fluidi – P3 „Stele“, Verfeinerung 2

Stand 2026-11-07, Version 0.3 (Industriedesign), zur Durchsicht durch den Auftraggeber. Verfeinerung 2 (Kapitel V2, vorne) setzt die drei Änderungswünsche aus **D-010** um. Der Sensor ist freigegeben und bleibt unverändert. Die Kapitel 1–7 dahinter sind der Stand aus Verfeinerung 1, unverändert und zum Nachschlagen.

V2 Verfeinerung 2 (D-010)

Gateway G1 v3 in Warmgrau hell #B9B5AC und Hellblau: Der grüne LED-Tropfen hängt an der Farbfuge auf der Frontfacette, wie am Sensor. Logo Ton in Ton, keine Stabantenne

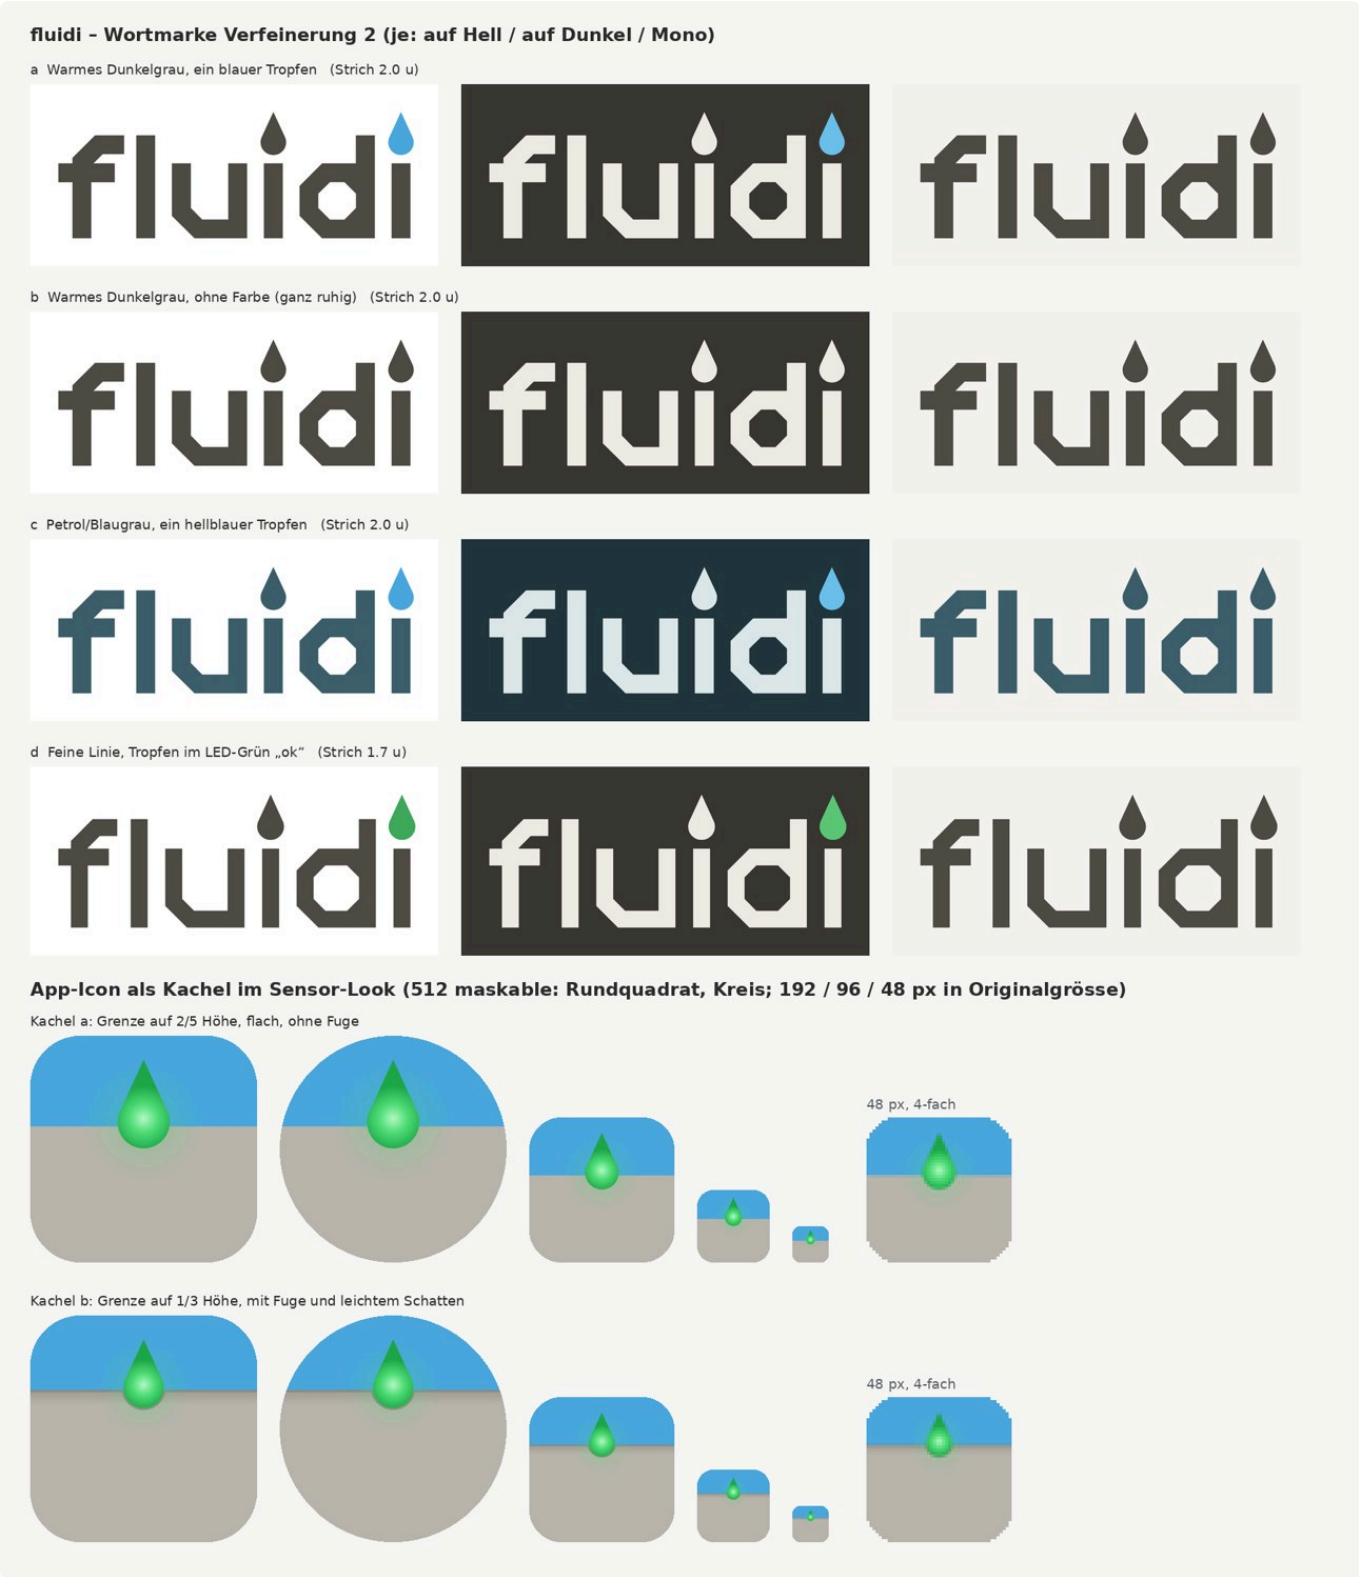
Tropfen	**Gleiche Geometrie wie am Sensor:** Kreis r 2.5 mm, Spitze 6.0 mm über der Mitte, Mitte 0.4 mm über der Fuge. Die Spitze liegt im blauen Deckel, der Bauch hängt in die graue Wanne. Das Fenster sitzt im Deckel genau, in der Wanne ist die Kerbe 0.3 mm grösser (wie Hülse/Kappe am Sensor). So folgt die Fuge um den Tropfen herum
Lage	Auf der 45°-Frontfacette rechts (x = +21 mm). Die Fuge (z = 14) liegt 4.24 mm (schräg gemessen) über der Facettenunterkante. Der Tropfen reicht von 2.1 bis 10.6 mm, die Facette ist 12.7 mm lang. Von vorne und von oben gut sichtbar
Farben	Wanne Warmgrau hell #B9B5AC, Deckel Hellblau, Logo-Relief Ton in Ton (Wortmarke, 22 mm), keine Stabantenne (FPC innen)
Masse	unverändert 62 × 40 × 20 mm
Technik	Das Fenster überbrückt wie am Sensor die Teilungsebene. Es wird in den Deckel geklebt und taucht beim Schliessen in die Kerbe der Wanne. Die LED (RGB, Lichtschacht) sitzt hinter der Facette. Mit `mechanik` / `elektronik` zu klären: Lichtschacht schräg 45°, Abstand zur FPC-Antenne (GW-4)
